Gemeinsame Stellungnahme, Äußerung und Einwendung des Landesbüros anerkannter Naturschutzverbände GbR und des Deutschen Naturschutzrings (DNR)

zum Verfahren zu den grenzüberschreitenden Umweltauswirkungen des geplanten Projekts der Republik Polen mit dem Titel „1B.2 Etappe I und Etappe II Modernisierungsarbeiten an der Oder als Grenzfluss im Rahmen des Projektes des Hochwasserschutzes im Einzugsgebiet der Oder und der Weichsel“ - Bekanntmachung über die Auslegung der Unterlagen vom 11. Juli 2019"

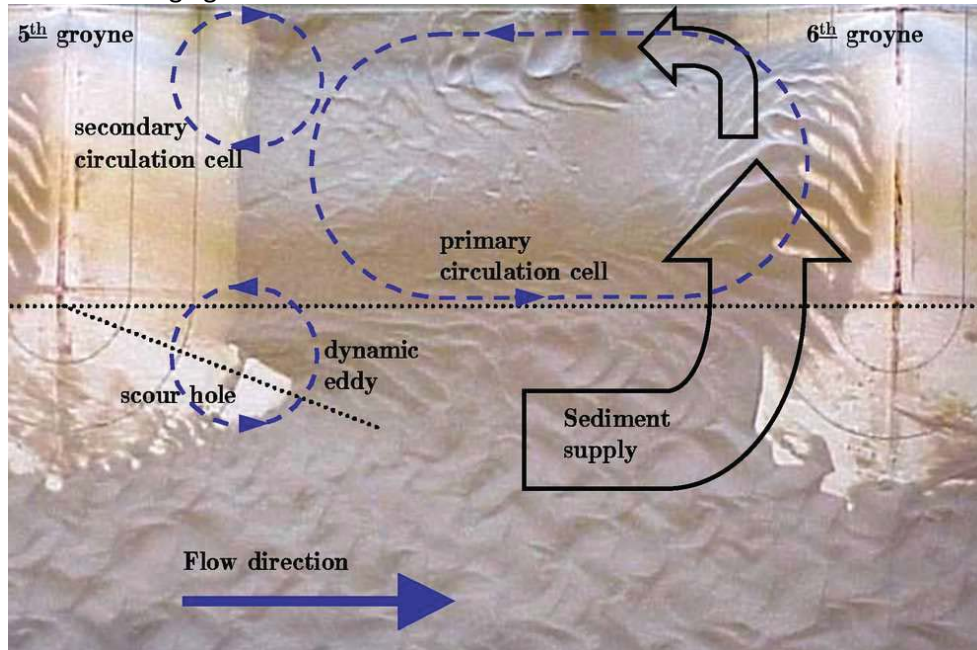
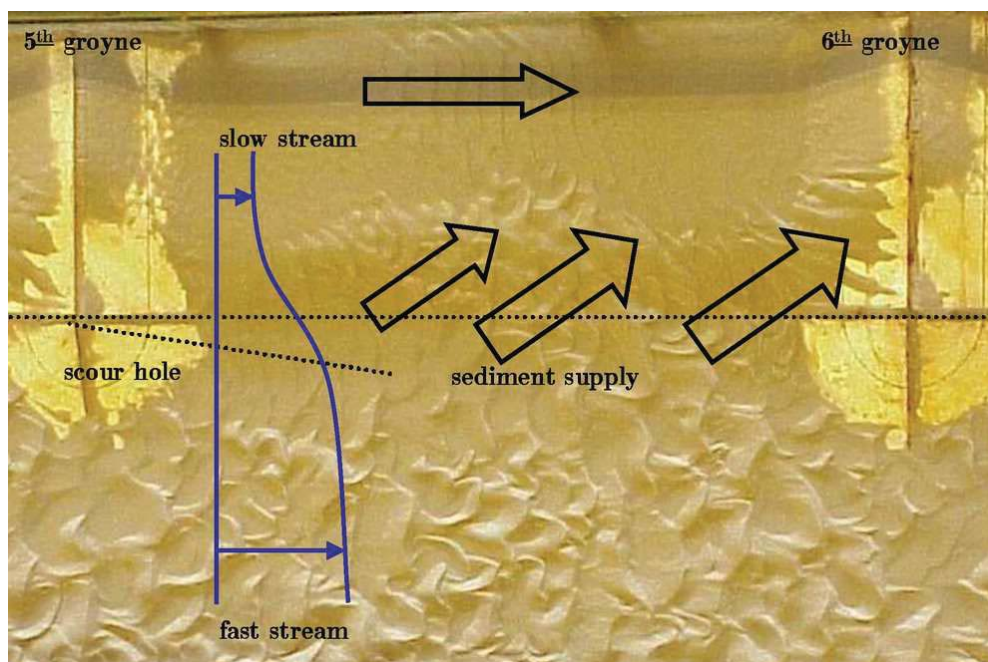
Überströmte Buhnen liegen bei Wasserständen über Mittelwasser vor. Dabei ändert sich das Strömungsmuster in den Buhnenfeldern vollständig und es kommt mitunter zu Erosion hinter den Buhnen und auch im Uferbereich (Sukhodolov, 2014; Sukhodolov, 2002). Nachfolgendes Bild aus Sukhodolov (2014):

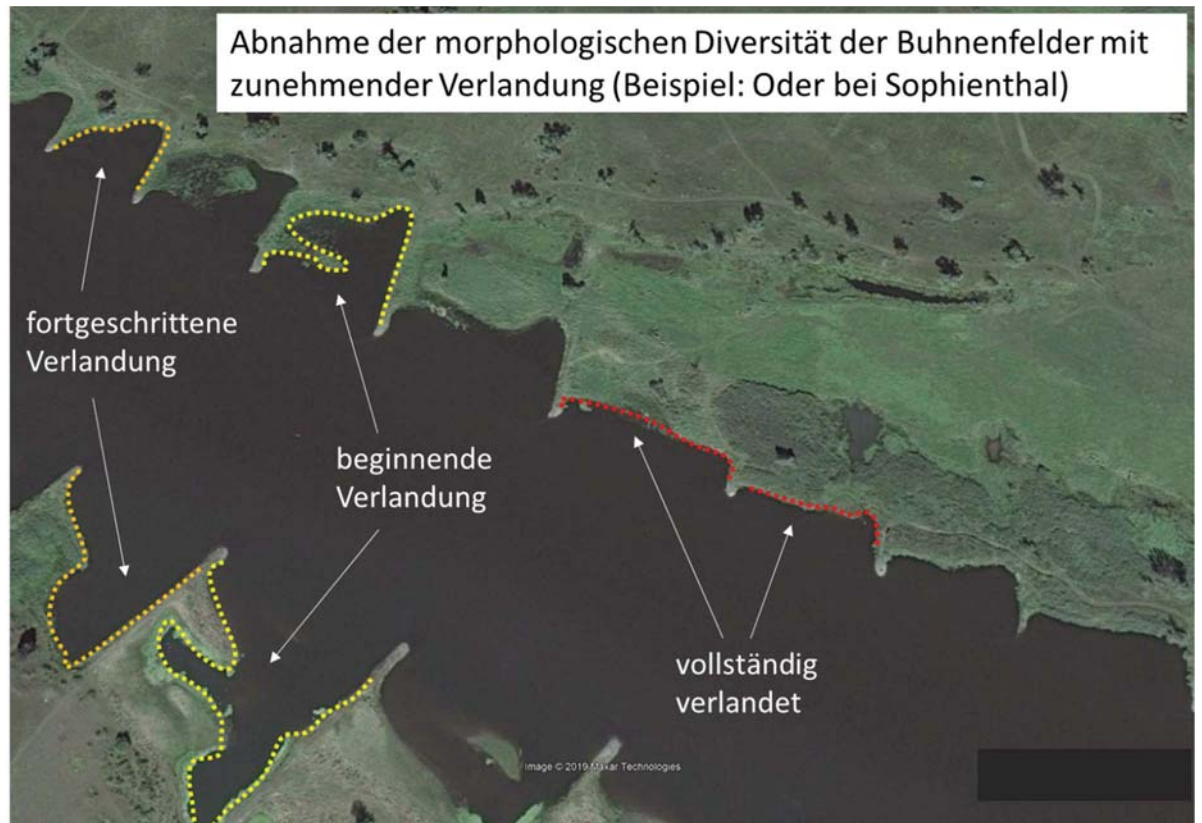
Diese Aussage ist falsch und irreführend. Durch die Verlandung verliert das Relief der Bühnenfelder an morphologischer Diversität, Anteile von „Anschüttungsformen“ in den Bühnenfeldern nehmen somit ab. Damit gehen Habitate in den Bühnenfeldern verloren, bzw. werden flächenanteilig erheblich reduziert, z.B. Stillwasserbiozönosen oder aquatisch-terrestrische Wechselzonen.
